改善箇所説明図

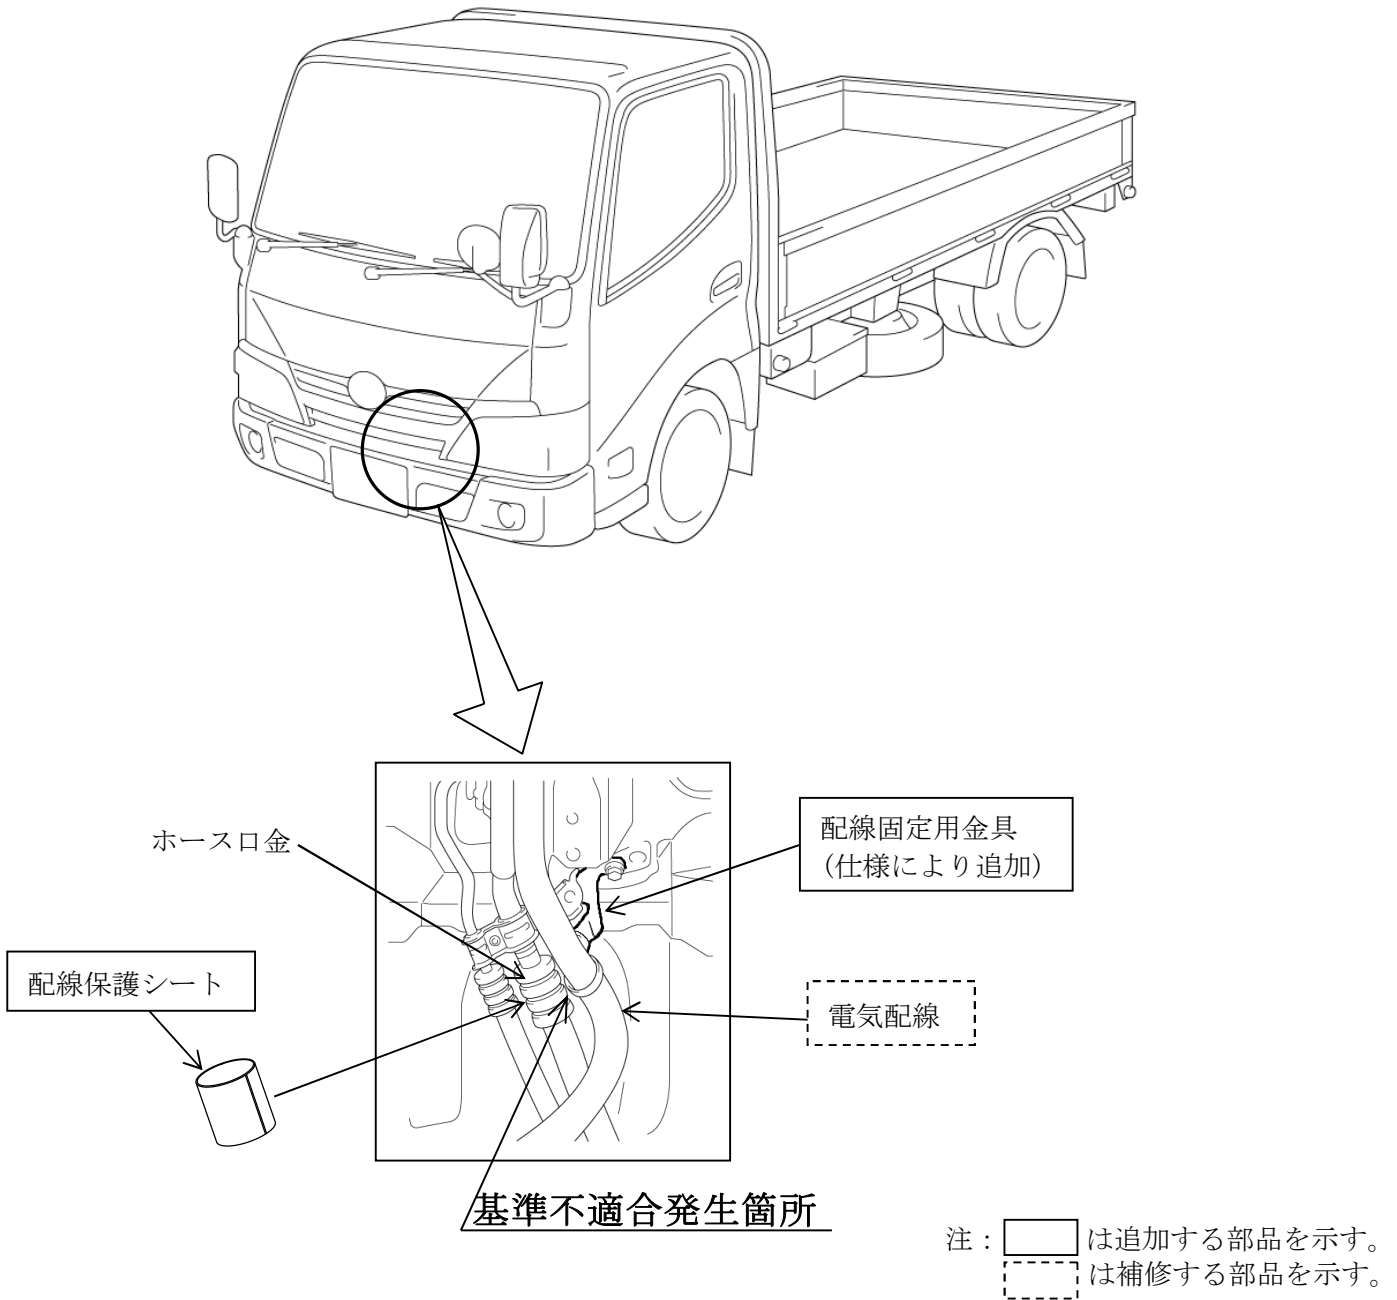
ヘッドランプ後方の電気配線において、配策指示が不適切なため、エアコン用ホース口金と接触し、走行時の振動により当該配線の被覆が損傷することがある。そのため、最悪の場合、短絡してエンストするおそれがある。

全車両、エアコン用ホース口金部を点検し、配線保護シートがないものは追加するとともに、電気配線の被覆が損傷しているものは補修する。また、配線固定用金具がない仕様は金具を追加し、配線を固定する。

識別：改善済車両には車台番号打刻のハイフン下に黄色ペイントを塗布する。
